Concours de projets à Compesières
pour l'aménagement du site et
la réalisation d'une école et d'autres
bâtiments communaux et paroissiaux

Rapport du jury

Genève 22 mai 1997

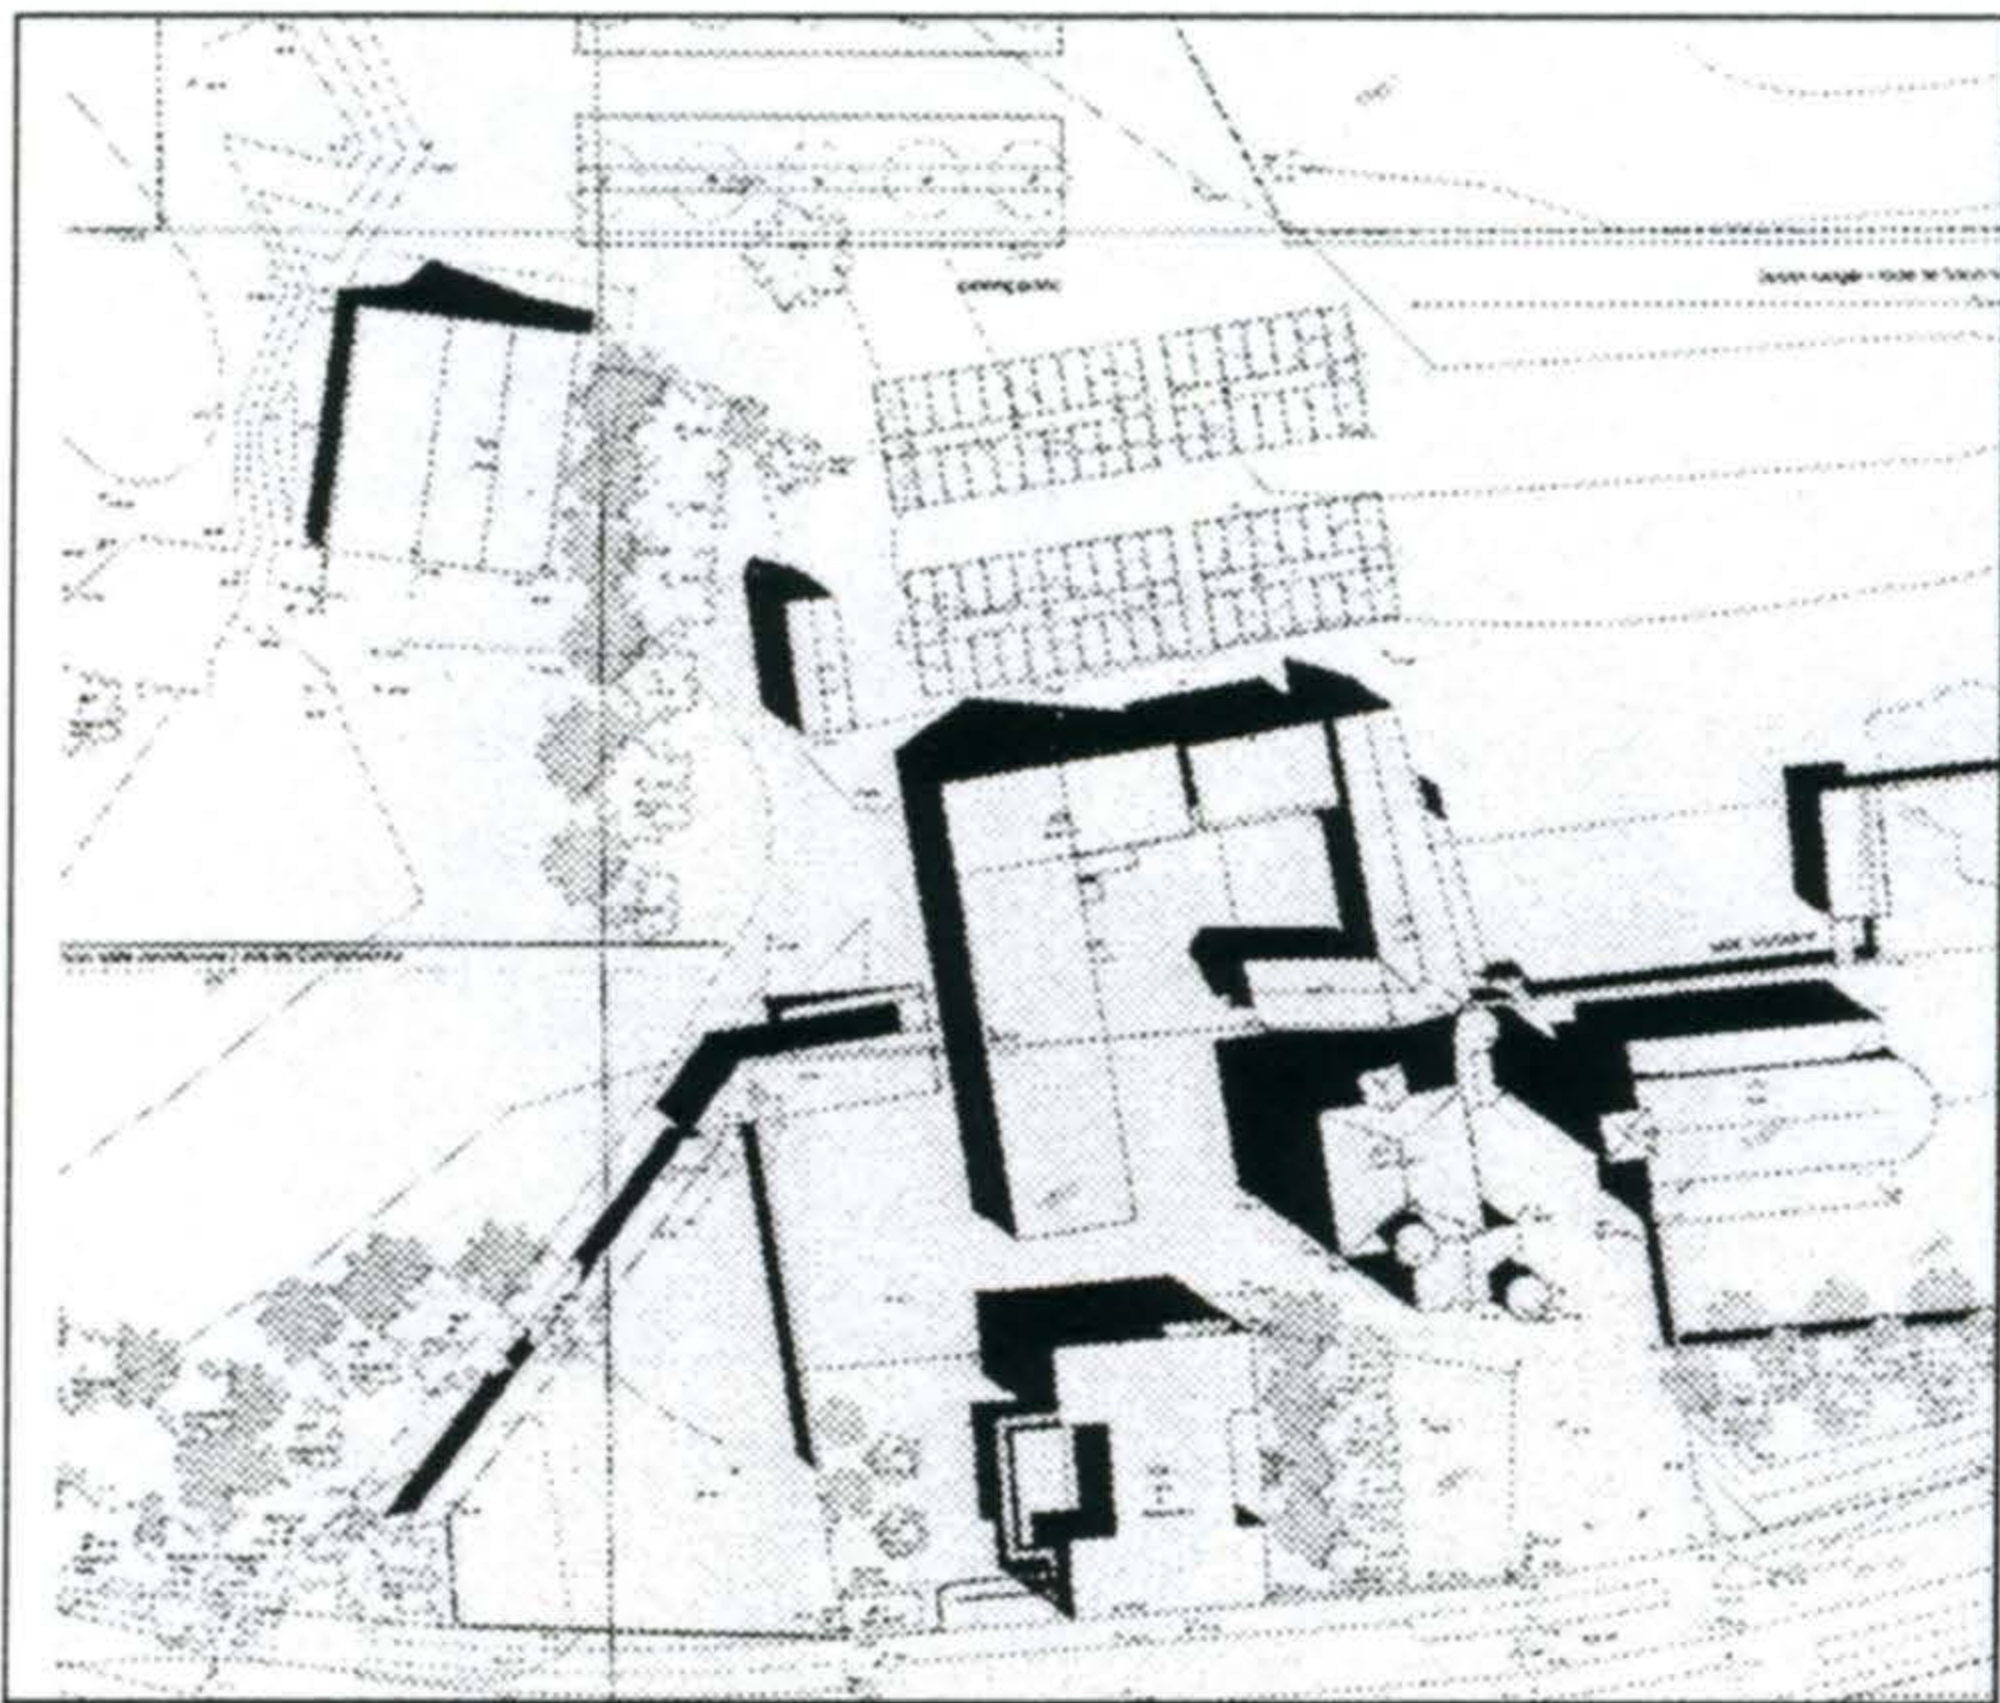
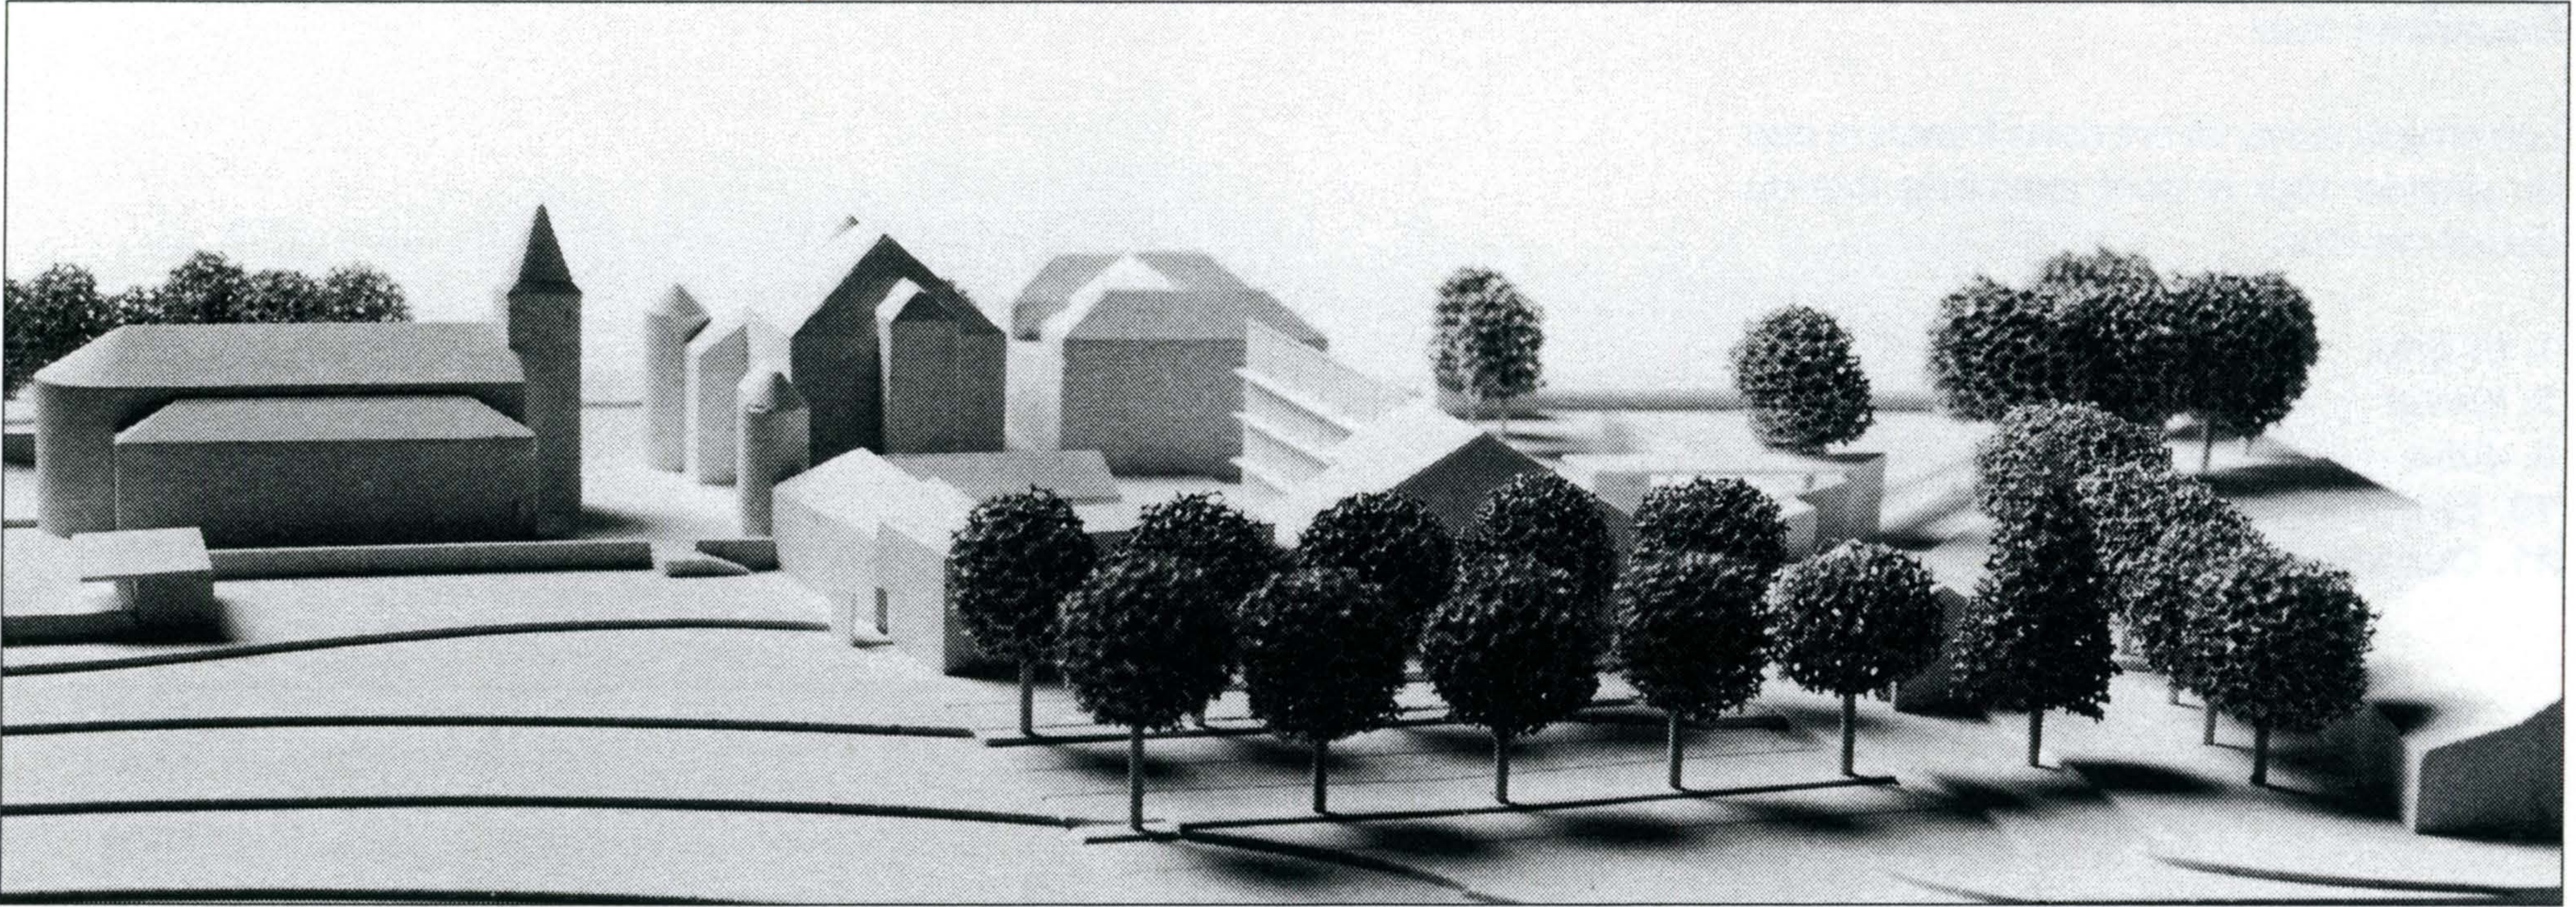
Les salles de réunion situées au sous-sol sont aveugles et ne possèdent pas d'accès indépendant.

L'auteur propose la conservation de l'aile nord de l'ancienne ferme, le bâtiment nouveau de l'école venant s'adosser à son refend sud.

Cette solution lui permet de loger dans les vieux locaux les salles communales et certains services de l'école alors que les classes sont installées dans la nouvelle construction.

C'est le pan de toiture dans toute sa hauteur qui est prolongé vers le sud sur le nouveau bâtiment.

Cette disposition génère une immense surface de façade, orientée à l'est sur une cour élargie par rapport à l'existante; cette façade se voit de presque tous les côtés; elle est hors d'échelle par rapport à l'ensemble historique de Compesières.

En plan, les dimensions de la nouvelle cour sont agréables de même que son animation par le portique et la construction d'une bibliothèque à l'emplacement de l'ancien bûcher. La disposition des classes est acceptable quoiqu'un peu monotone. L'aménagement des locaux paroissiaux respecte l'ancien bâtiment des écuries, ce qui se paie par une situation au dessus du portique nord des salles de réunion, jugée un peu anecdotique.
